Modulo per la presentazione delle osservazioni per i piani/programmi/progetti sottoposti a procedimenti di valutazione ambientale di competenza statale

ID: Codice procedura (ID_VIP/ID_MATTM):10844

Impianto per la produzione di energia elettrica da fonte eolica, costituito da 6 aerogeneratori della potenza complessiva di 37,2 MW, un sistema di accumulo da 25 MW e relative opere connesse in località "Rempillo" nel comune di Pitigliano (GR).

TESTO DELLE OSSERVAZIONI

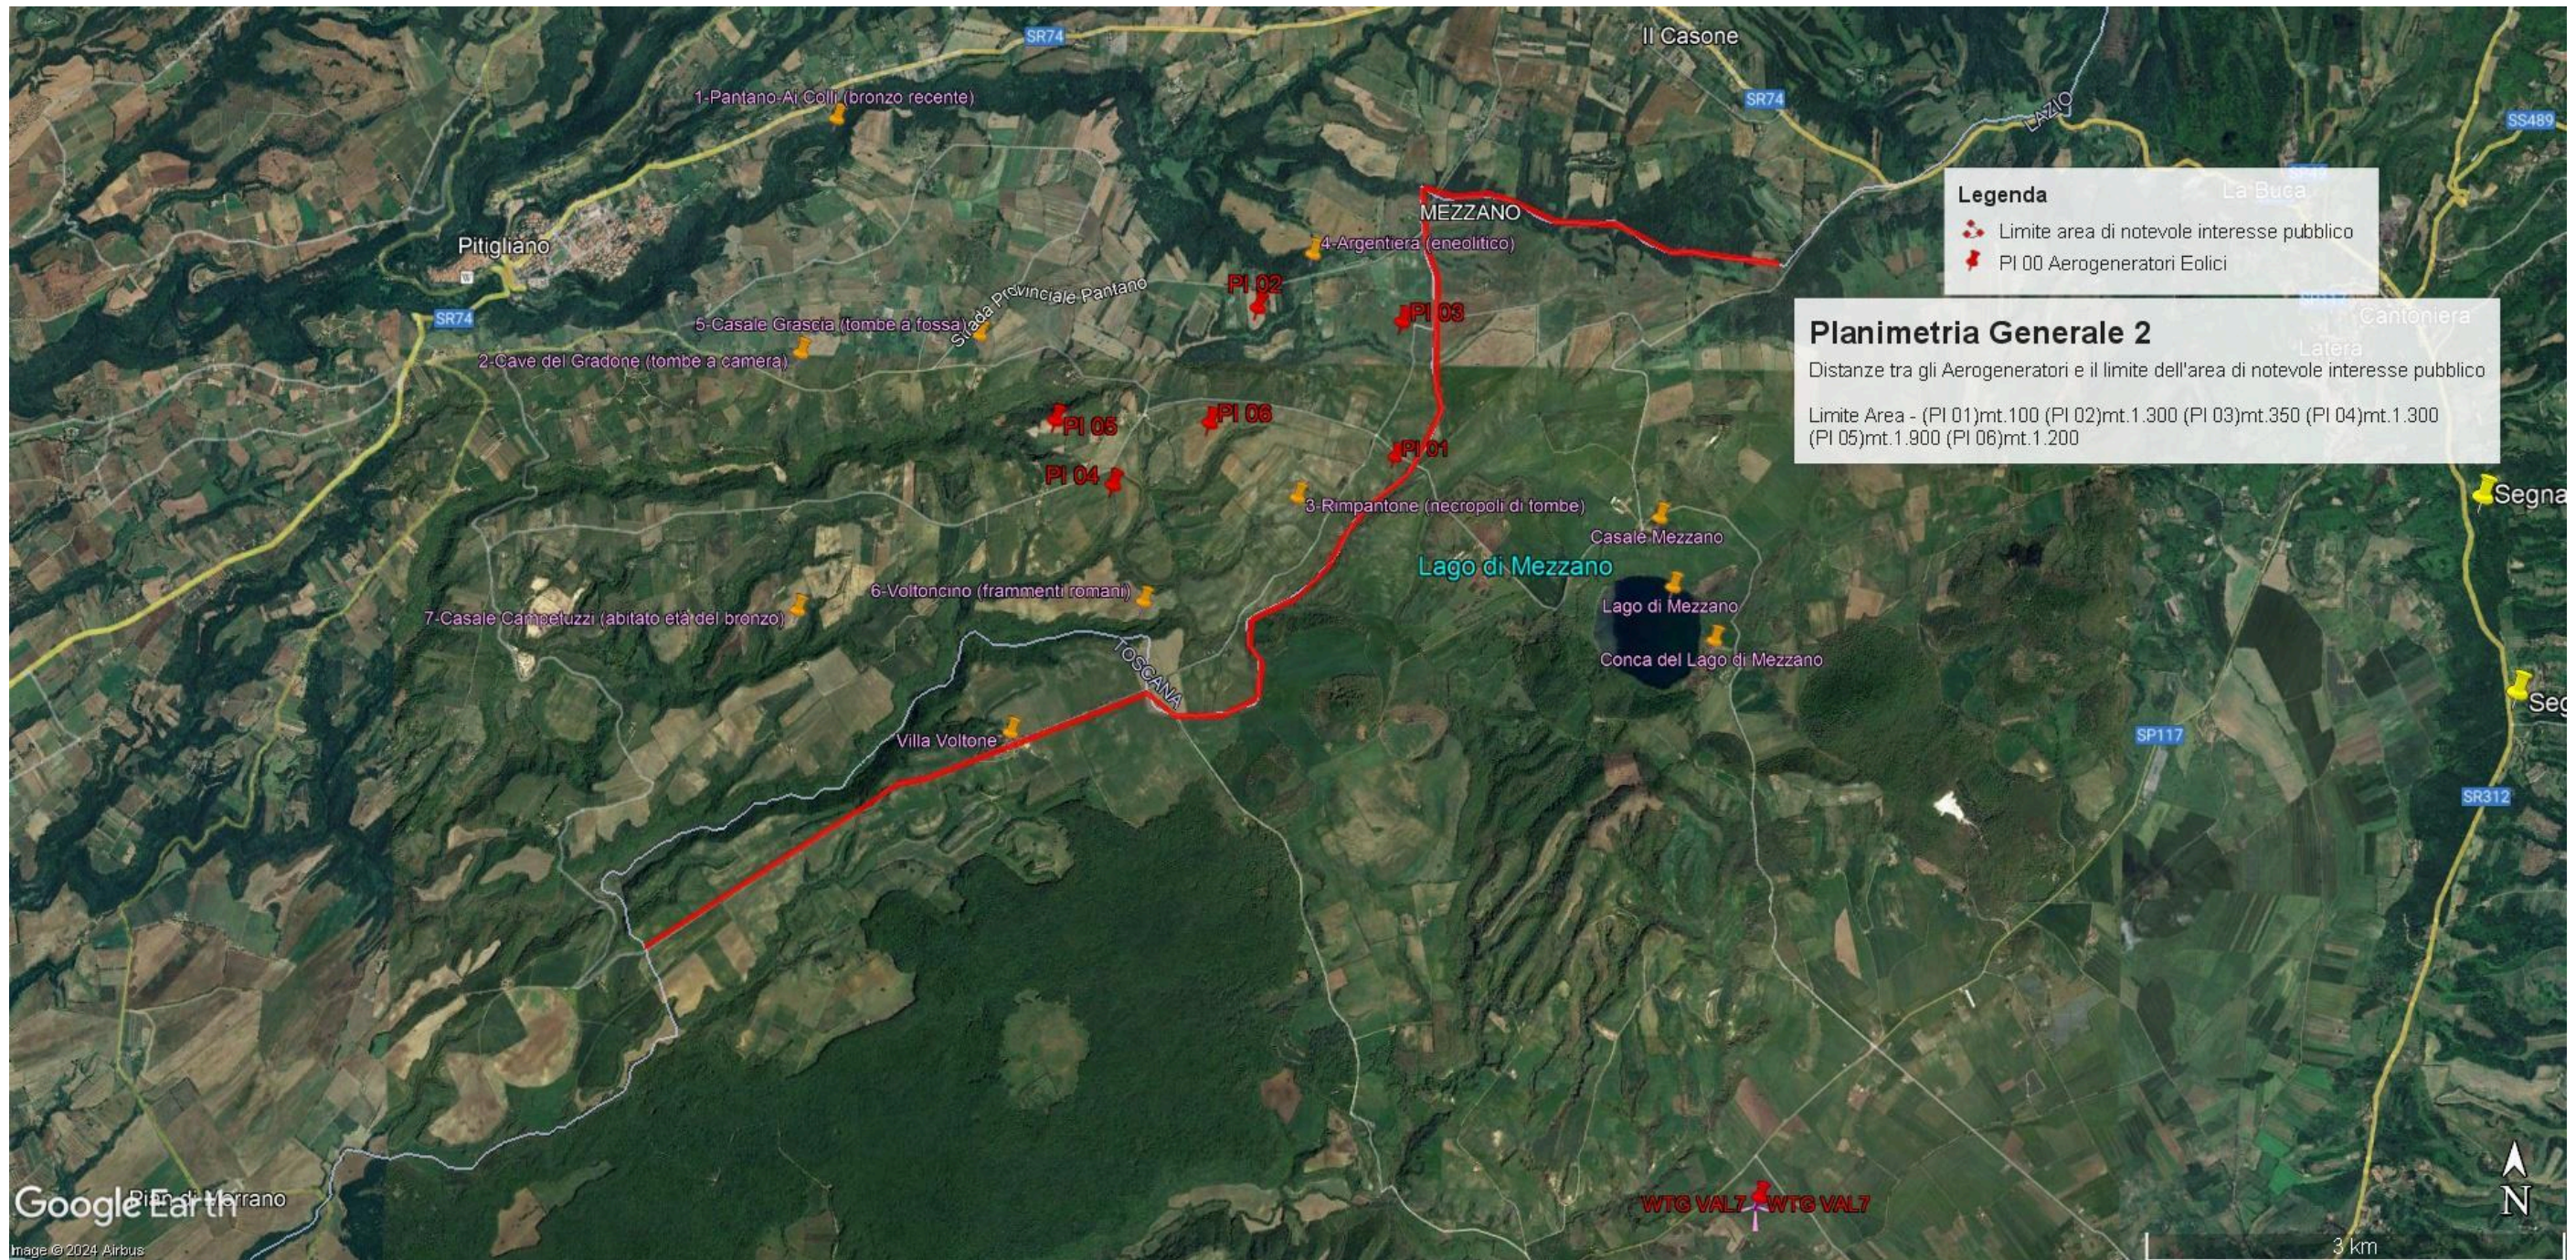
- 1) **OSSERVAZIONE N. 1 : AREA dell'IMPIANTO EOLICO NON IDONEA ai sensi dell'art. 20 com. 8 lettera c quater del Decreto Legislativo n. 199/2021 e ss.mm.ii.**
- 2)
- 3) **PREMESSA: Normative e Giurisprudenza amministrativa.**

Inoltre, la zona in cui insisterebbe l'impianto eolico industriale Rempillo è compresa nelle fasce di rispetto di 3 km di diversi beni archeologici tutelati dalla parte II del Codice dei Beni Culturali (vedi Allegato, immagine n. 3). Inoltre le pale P04 e P05 ricadono all'interno di un'area archeologica che la Proponente vorrebbe cancellare per il semplice fatto che non è riportata nel documento regionale ma

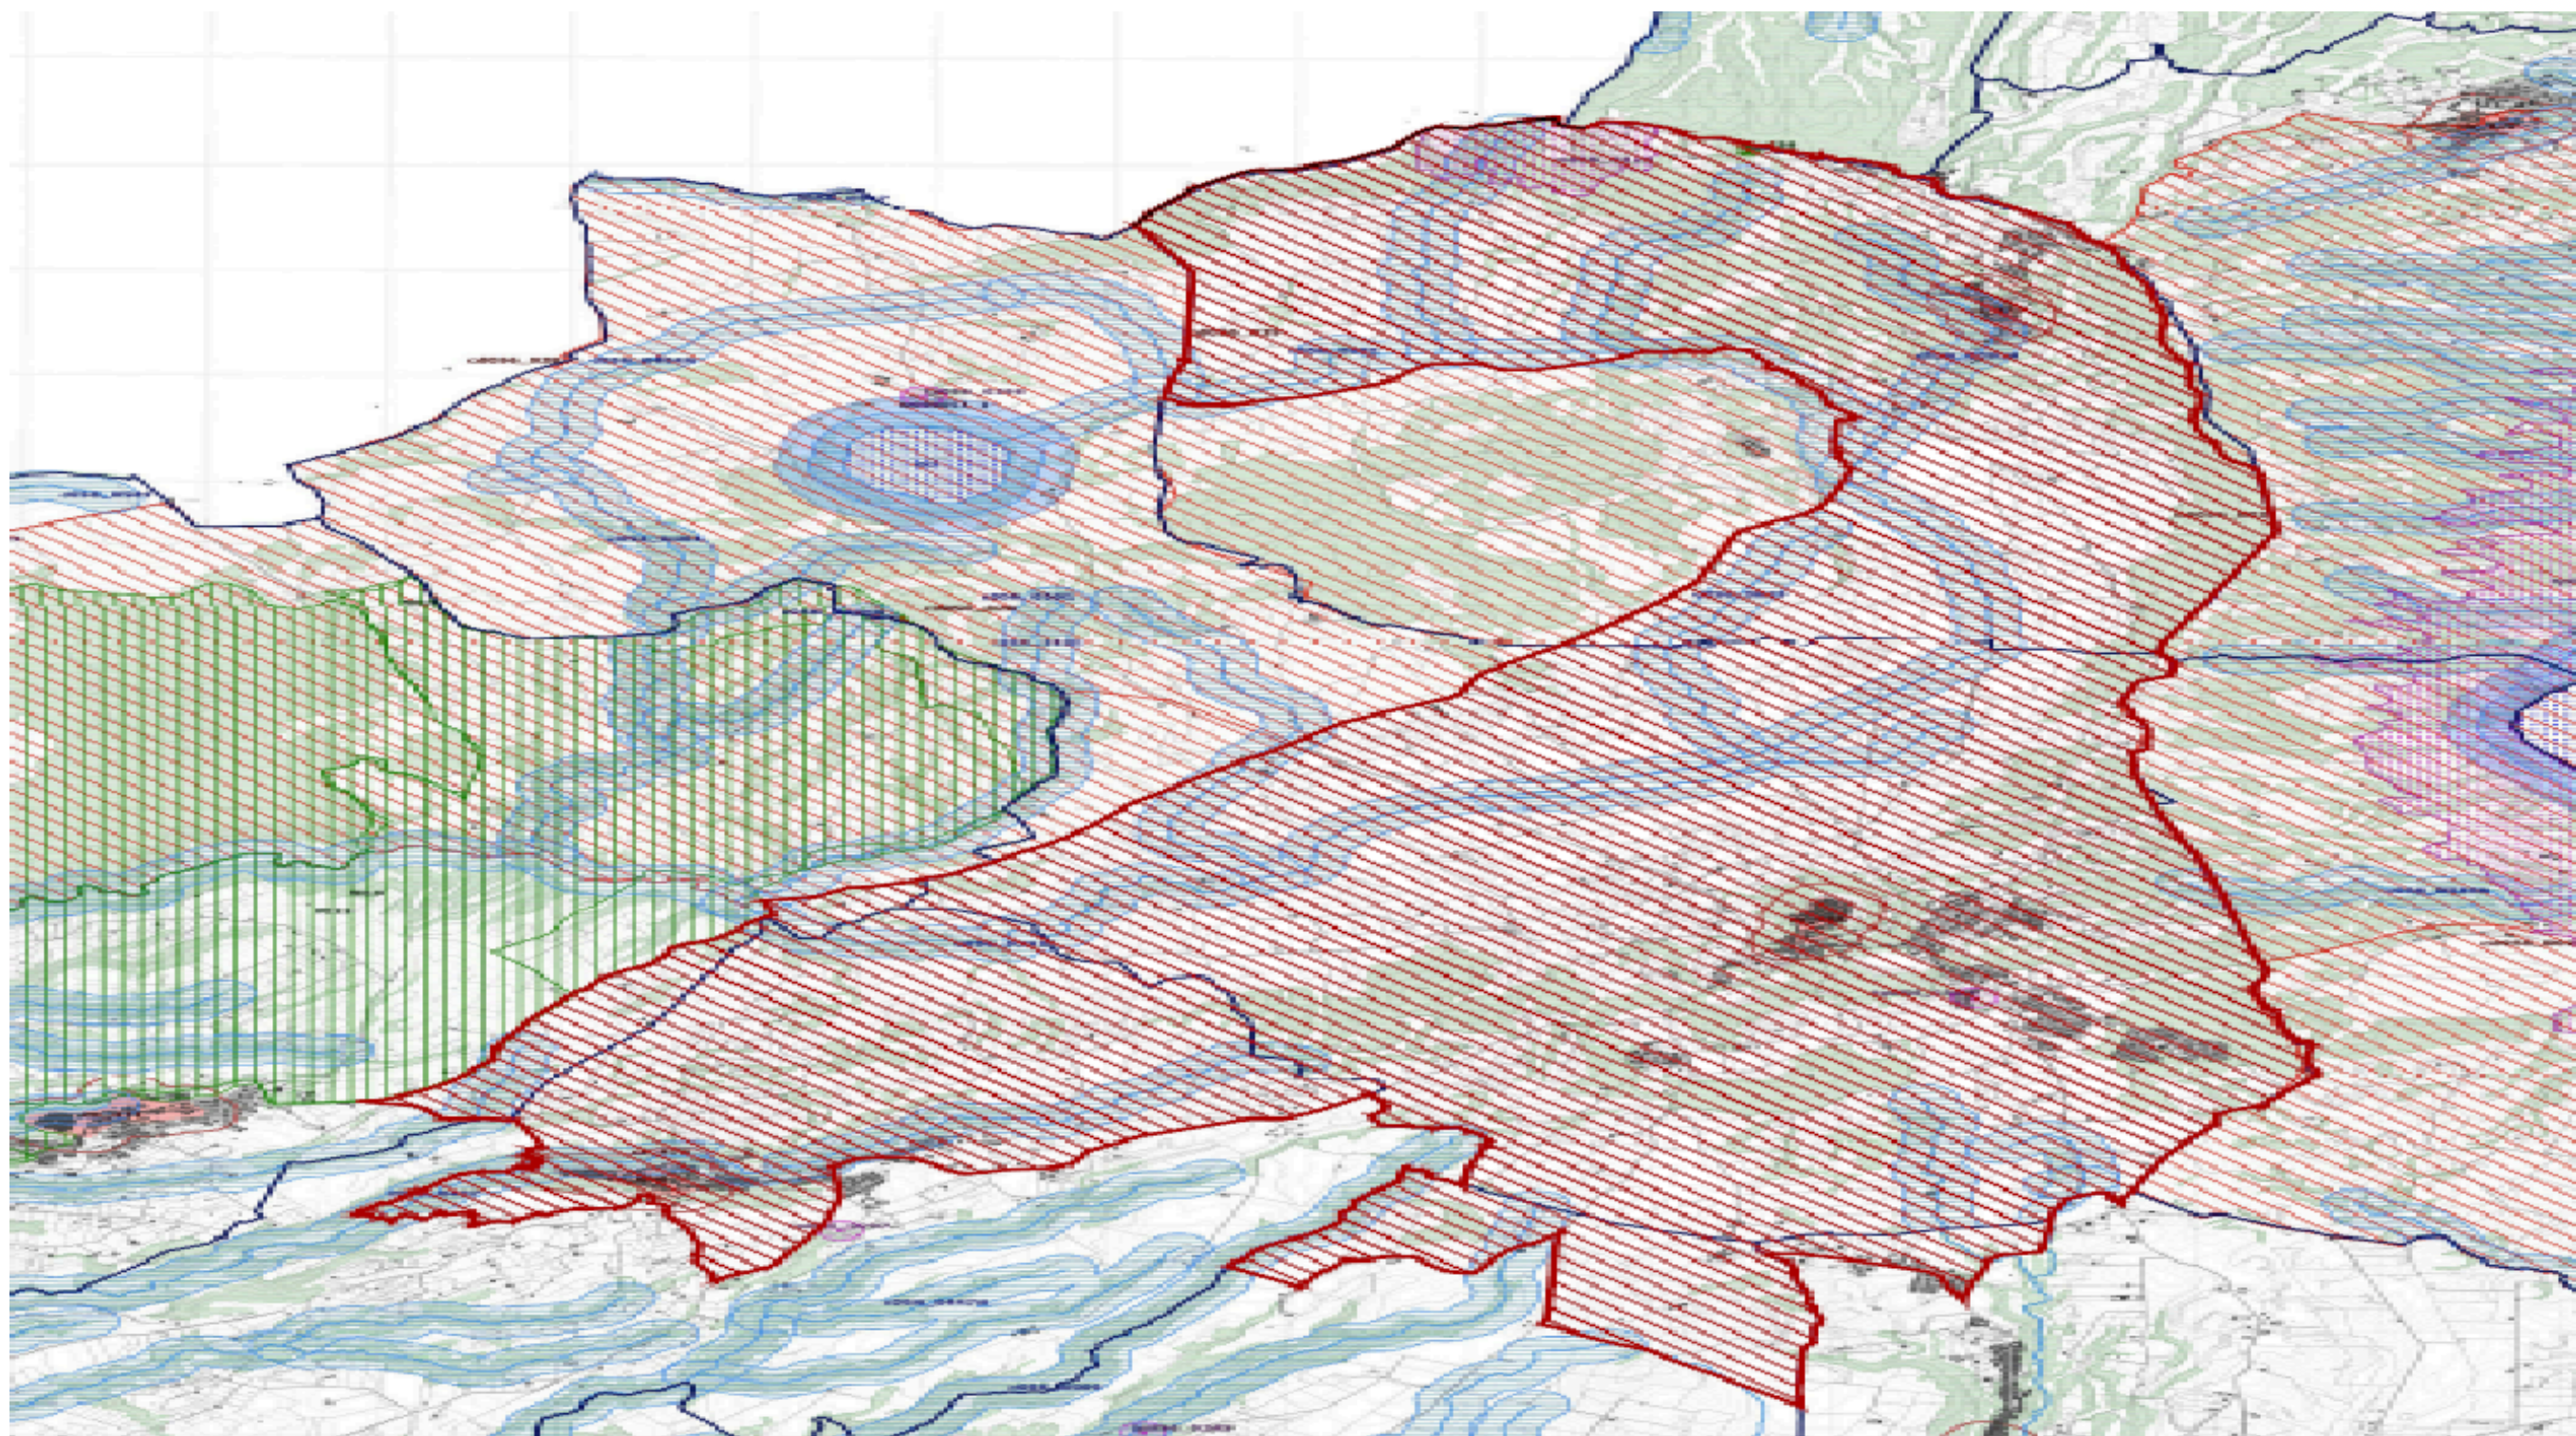
di Latera ...” già citati) e tantomeno viene detto che i sei aerogeneratori sono ubicati all’interno delle fasce buffers dei tre chilometri del primo vincolo nominato e di altri beni naturalistici, come già evidenziato, anche di interesse internazionale per l’avifauna. Come non vengono citati gli impianti eolici in progetto al MASE nel territorio di Valentano (ancora in verifica amministrativa), gli impianti del minieolico su territorio farnesano (3 Torri alte 60 metri) già installate in località Poggio del Crognolo (Farnese), l’impianto eolico industriale “Vallerosa” (7 aerogeneratori alti 200 metri e larghi 158 metri) in procedura VIA presso la Regione Lazio, gli impianti del minieolico già presenti a Valentano, Cellere e Piansano e i due progetti in procedura VIA alla Regione Lazio di 10 aerogeneratori complessivi alti 200 metri nel Comune di Ischia di Castro. La valutazione del cumulo non prende neanche in considerazione gli impianti industriali di fotovoltaico e agrivoltaico in progetto a Valentano, Ischia di Castro, Cellere. L’impianto geotermico in procedura Via al MASE, progettato nella Caldera di Latera.

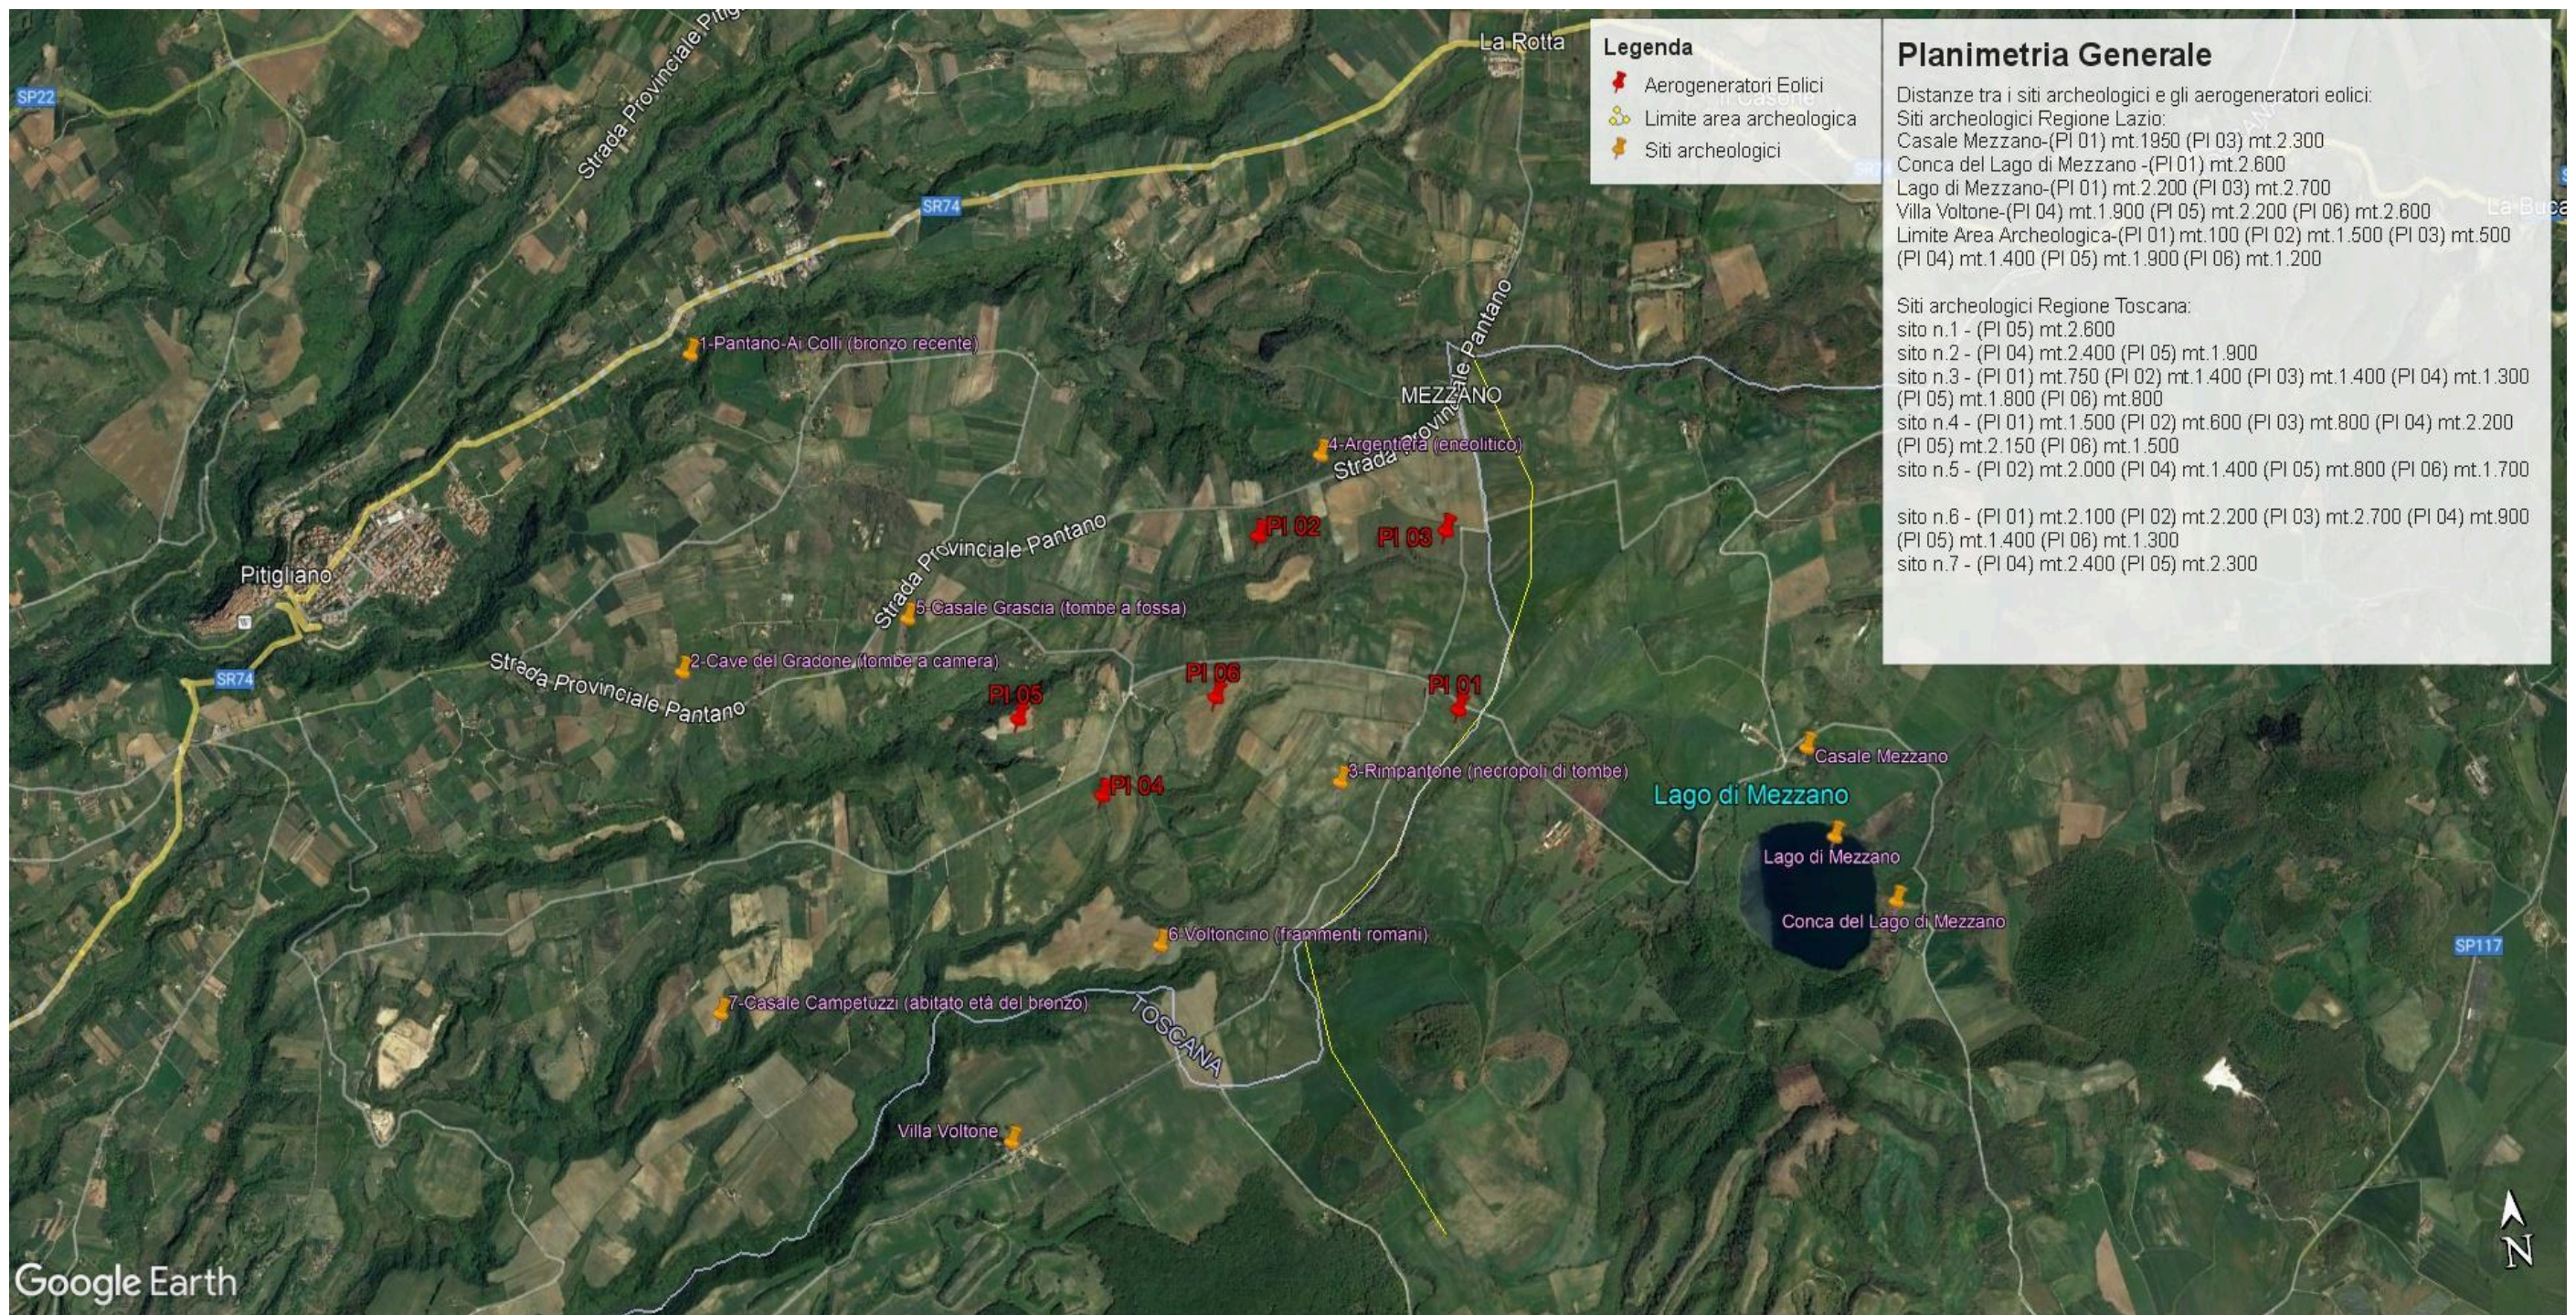
- h) Le zone di interesse archeologico evidenziate nell’immagine n. 3 a cui si aggiungono anche l’importante abitato protostorico di Sorgenti della Nova e Ruderì del Castello altomedioevale che si trovano a circa 4 km dalle aree in cui è stato progettato l’impianto eolico industriale. Poco più lontano i resti del castello medioevale “Morroneccio”. Nell’area vasta le preziose necropoli eneolitiche (Poggi Alti) ed etrusche di Pitigliano, Sovana e Sorano.
